REPONSE A L'AVIS DE LA MRAe n°MRAe 2024APNA85

Projet d'aménagement à vocation d'habitations

Commune de La-Teste-de-Buch (33)
Secteur Sécary

Novembre 2024

**Figure 1 : Localisation de la zone de l'emprise globale non couverte par le site d'étude
(Réalisation : CERAG)**

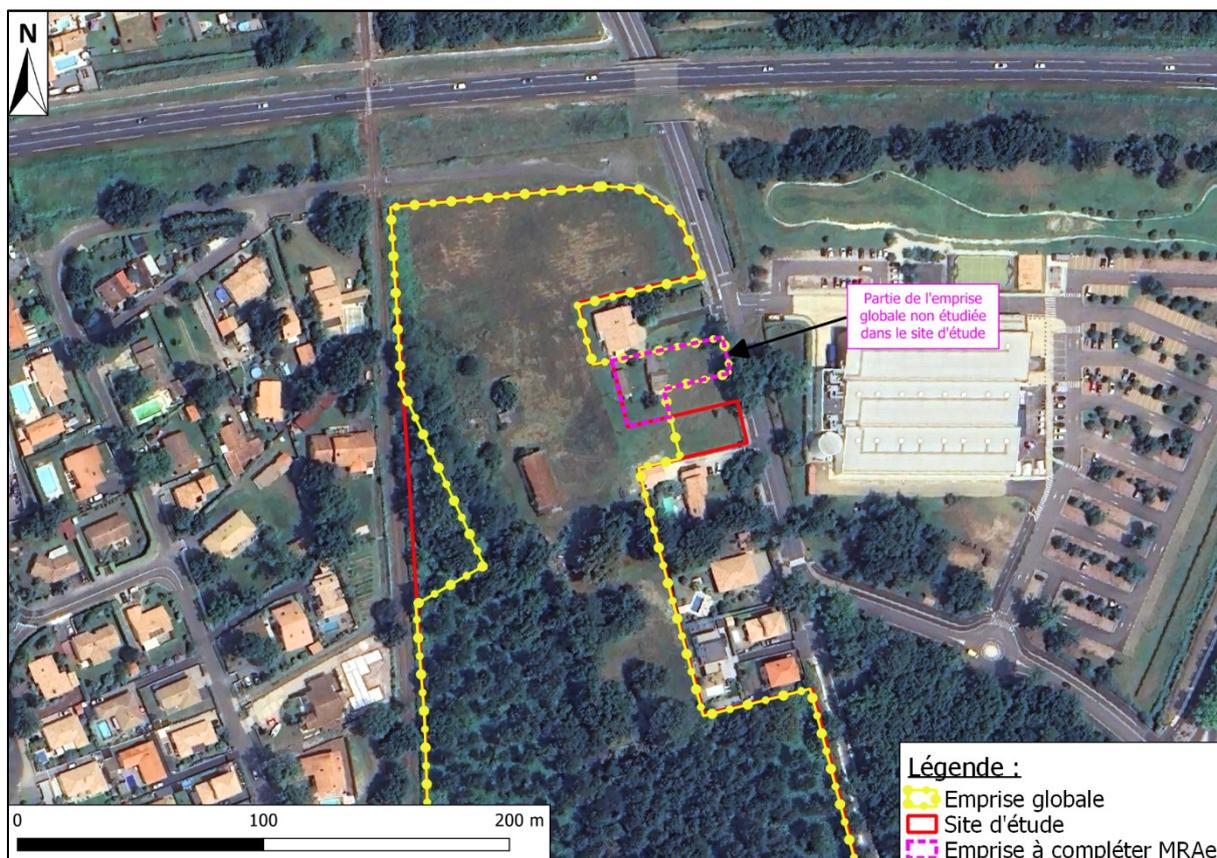
La MRAe recommande d'expliquer les raisons pour lesquelles le périmètre d'emprise globale retenu pour l'analyse des impacts du projet et la définition des mesures diffère du site d'étude correspondant au périmètre de l'analyse de l'état initial de l'environnement. Elle recommande de clarifier les enjeux et les incidences dans les secteurs du projet global (jaune non couvert par le site d'étude (rouge)). »

L'emprise initiale du permis d'aménager d'incluait pas cette surface, engendrant ainsi une erreur dans la délimitation des aires d'études. Néanmoins, le diagnostic écologique de cette partie a bien été réalisé.

Ainsi, le diagnostic a bien intégré au sein de cette partie :

- La présence d'habitat favorable au lotier velu ;
- La cartographie de l'habitat de pelouse rudérale ;
- Les bâtiments inclus dans ce périmètre font partie des annexes appartenant à l'ancienne propriétaire du terrain. Il s'agit notamment de garages, zone de stockage, ancien poulailler, qui ne sont pas isolés. De plus, la toiture de toutes ces annexes est en tôle ondulée (tôle bitumée) , rendant ceux-ci non favorables aux chiroptères.

Au final, les enjeux et impacts relevés sur le site restent inchangés par la prise en compte de ce secteur bien diagnostiqué. La délimitation de l'aire d'étude immédiate a été corrigée dans le dossier de dérogation espèces protégées.

Figure 4 : Synthèse des niveaux d'enjeux écologiques au sein du projet
(Source : SIMETHIS – note en réponse à l'avis du CNPN, aout 2024)

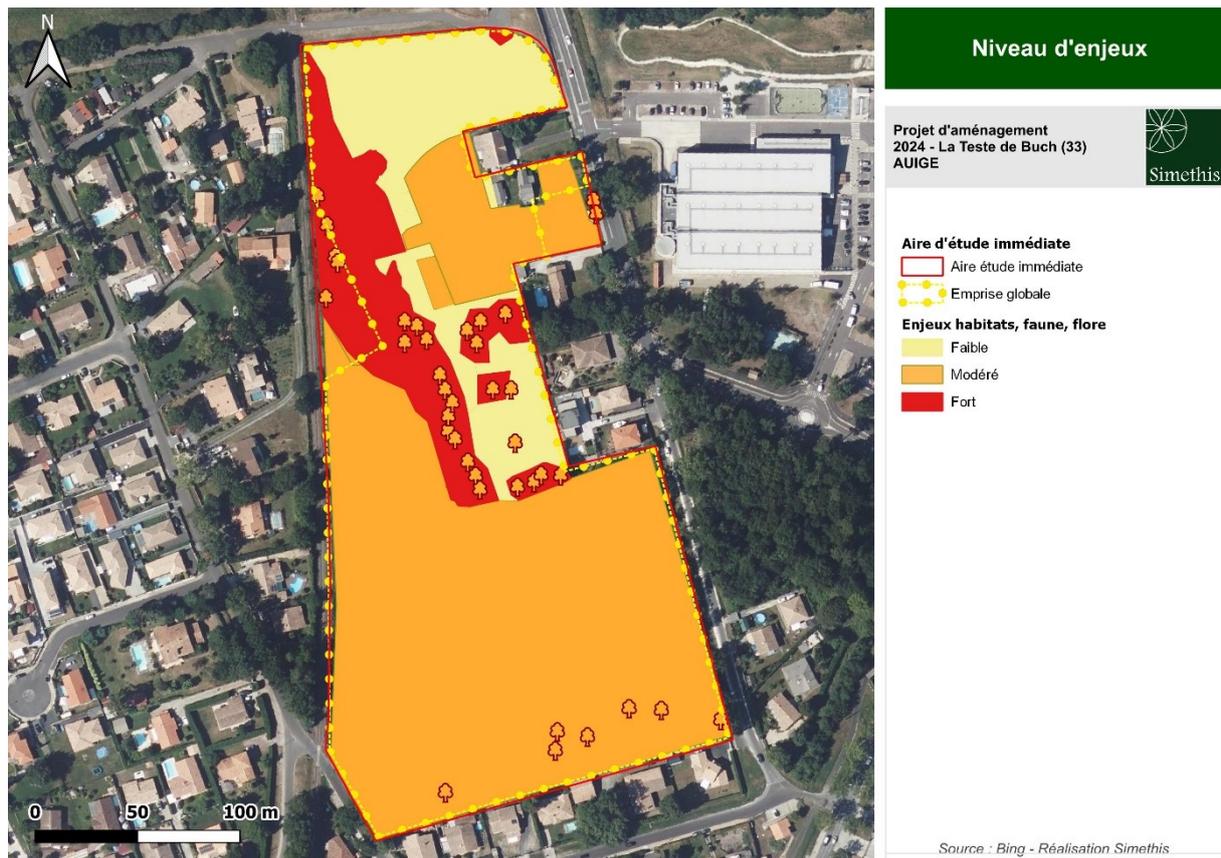
« L'étude comprend plusieurs cartographies présentant les différents habitats d'espèces, notamment d'alimentation, de repos et de reproduction. **La MRAe recommande de présenter en synthèse de cette partie une cartographie des enjeux hiérarchisés du site d'implantation pour la thématique du milieu naturel.** »

Le niveau d'enjeux attribué à chaque composante de la biodiversité du site a été synthétisé sur la carte ci-dessous :

Figure 6 : Localisation des secteurs de projet de la commune par rapport aux zones naturelles protégées
(Source : Mairie de La Teste de Buch)

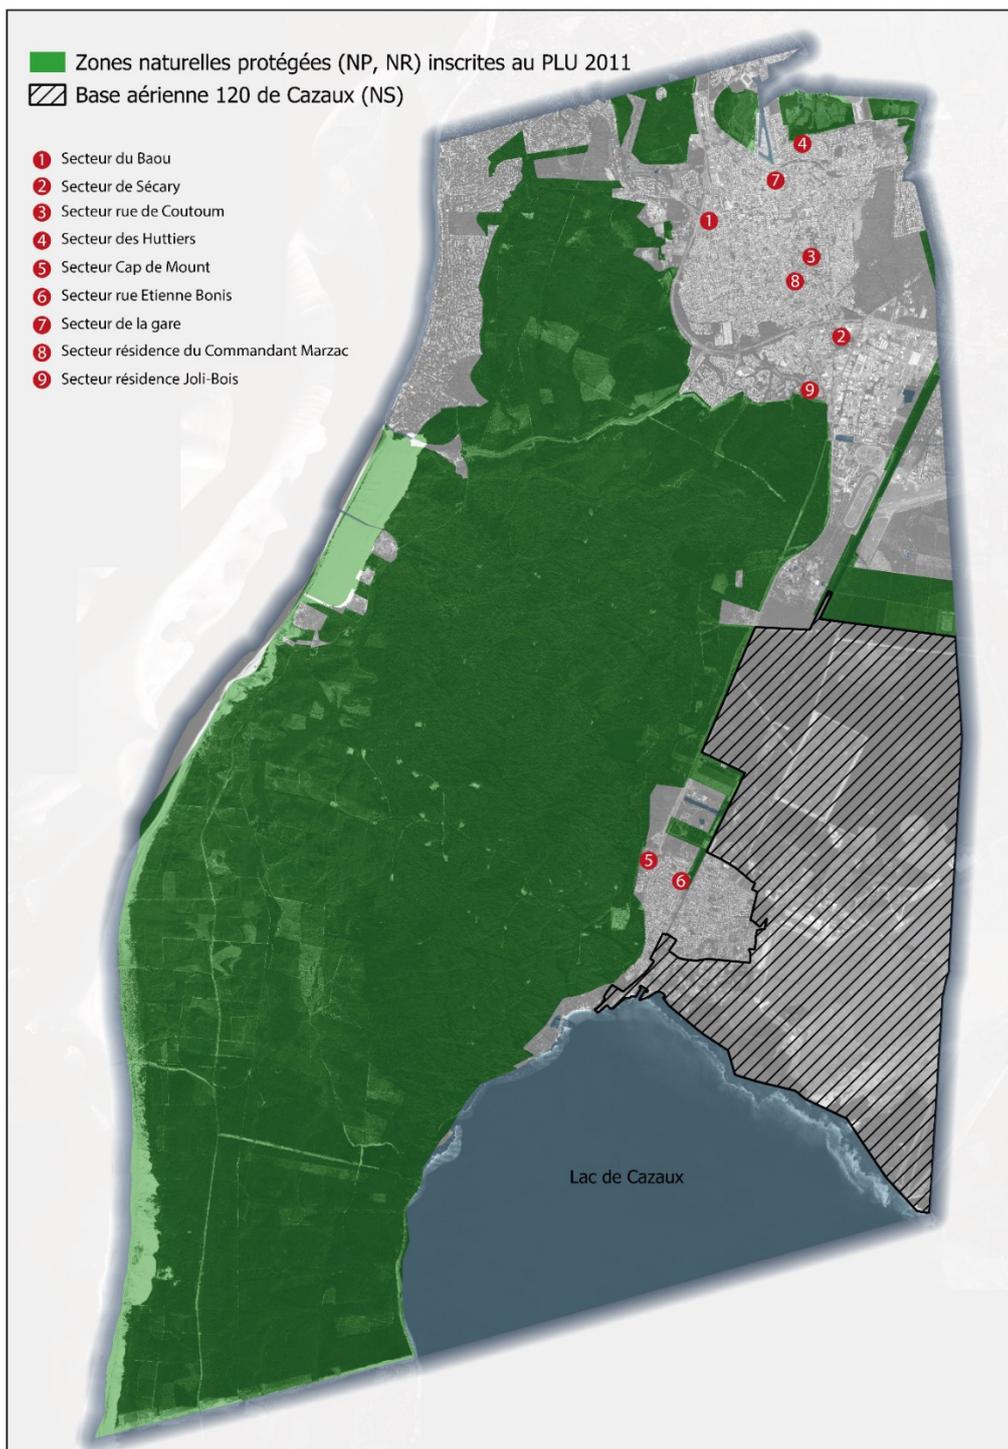
« D'après le dossier, la mise en compatibilité du PLU s'inscrit dans une démarche de recherche des potentiels de densification de la commune ayant permis d'identifier neuf secteurs de projets, dont celui de Sécary. Les potentiels de logements estimés sur chaque site sont préconisés et rapportés à l'objectif du plan local de l'habitat. **La MRAe recommande d'approfondir ce point en précisant comment cette démarche de densification contribue à l'atteinte des objectifs du territoire en matière de réduction des consommations foncières. Il conviendrait en outre de rappeler cet objectif dans la présentation de l'articulation de la mise en compatibilité (MEC) avec le SRADDET Nouvelle Aquitaine.**»

Les 9 secteurs de projet identifiés lors de ce travail sont localisés ci-après, et n'impactent donc pas les sites sensibles identifiés et protégés dans le document d'urbanisme en vigueur.

Figure 8 : Carte de défense du risque incendie
(Réalisation : CERAG)

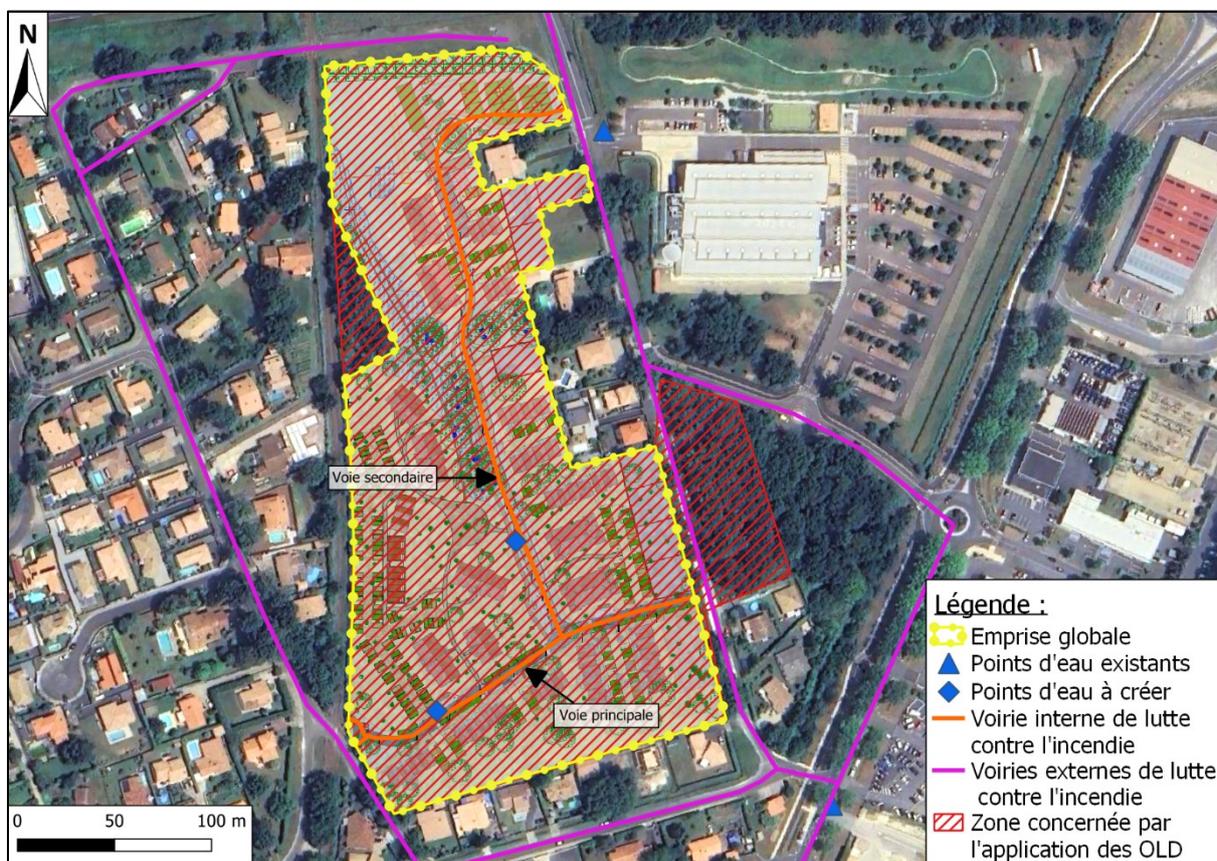
« Concernant la prise en compte du risque incendie, l'étude précise que le projet est à l'origine de la création d'une voirie permettant une bonne accessibilité en cas d'incendie. Dans la mesure où le projet s'insère dans un contexte relativement boisé, **la MRAe recommande de préciser les différentes dispositions retenues en faveur de la défense incendie du site et de confirmer que celles-ci ont bien été validées par les services d'incendie et de secours (SDIS).** »

Le projet se situe à proximité de deux poteaux incendie déjà existants, l'un situé au nord-est au niveau du Décathlon, et l'autre situé au sud-est au niveau du concessionnaire Volkswagen. En complément, deux autres poteaux incendie seront mis en place au sein du périmètre du projet : un premier au sud-ouest, et un second au centre du terrain le long de la voie secondaire.

L'opération immobilière permet l'aménagement de voies de circulation internes au projet qui seront utilisables par les engins de lutte contre l'incendie. La voie principale sera constituée d'une voirie en double sens de 5,5 mètres de large sur un axe est-ouest. La voie secondaire sera composée d'une voirie en double sens de 5 mètres de large sur un axe nord-sud.

Les mesures précitées sont illustrées sur la carte ci-dessous :

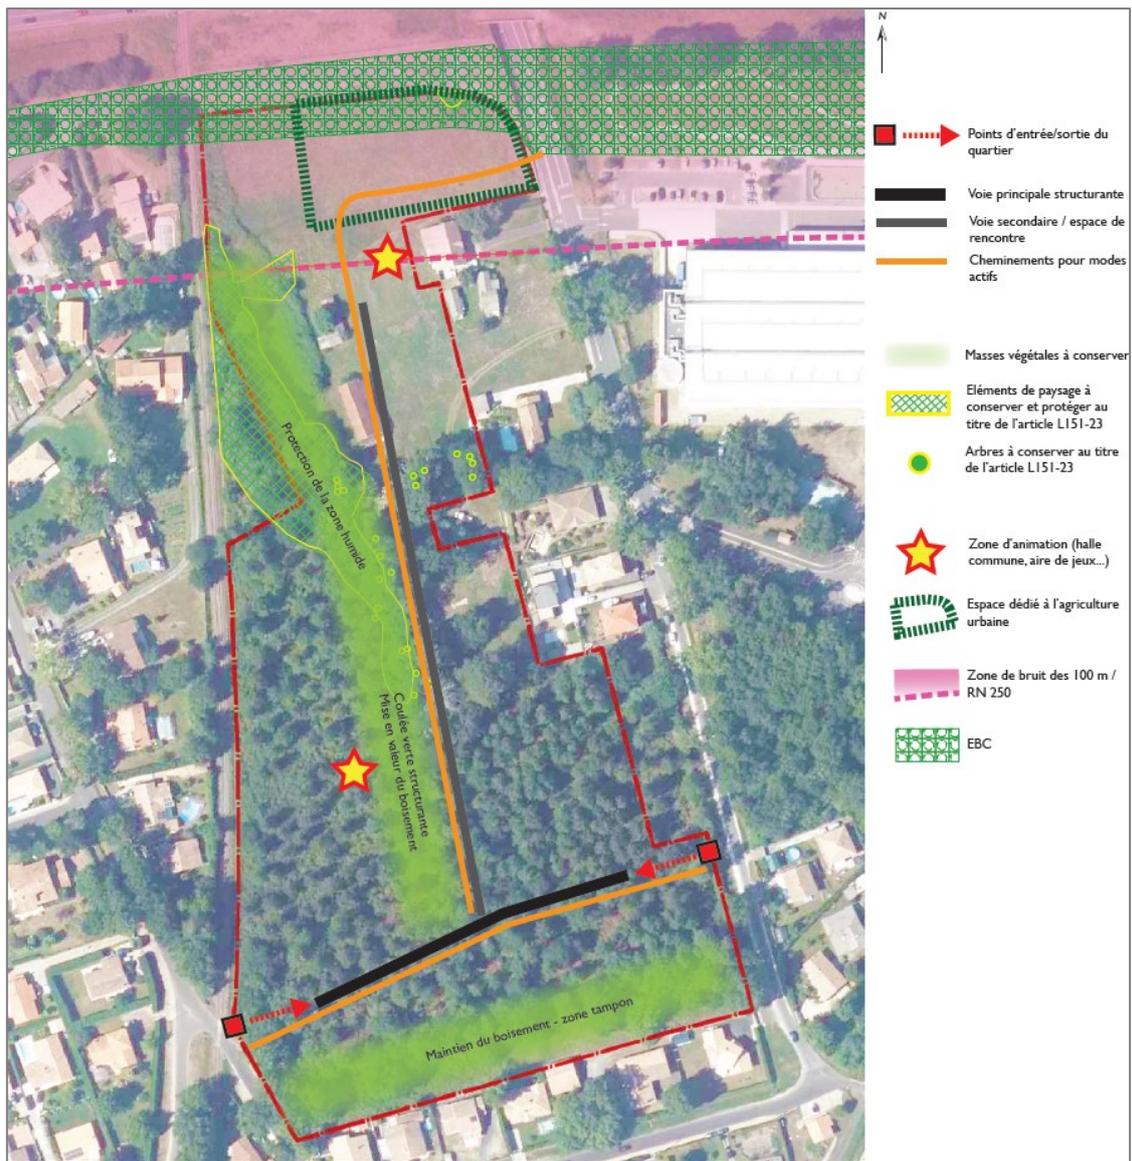
L'analyse de l'état initial de l'environnement a permis de mettre en évidence des secteurs à enjeux (zone humide notamment) que le porteur de projet a décidé d'éviter. **La MRAe recommande de prévoir dans le PLU une orientation d'aménagement, un zonage particulier ou une protection spécifique au niveau des secteurs sensibles évités afin de garantir leur préservation dans le temps (dès le stade de la planification), même en cas de modification du projet ou de changement de porteur de projet.**

Dans le cadre de la modification du PLU envisagée, il est proposé le nouveau zonage suivant :

- Maintien et extension de la zone UP sur la frange pavillonnaire Est du site, en bordure de la rue de Sécary, afin d'assurer une transition adéquate avec les quartiers existants.

-
- Une distance minimale de 9m devra être assurée entre les constructions et les stations de lotier hispide identifiées .

- Tous les sujets identifiés au plan de zonage devront être conservés.
- Le bois mort devra être laissé sur place.
- Les masses arborées qu'ils constituent seront délimitées par l'implantation de clôtures ganivelles sur leurs pourtours, tout en permettant ponctuellement l'aménagement de cheminements piétons en revêtement poreux au sein de ces masses.
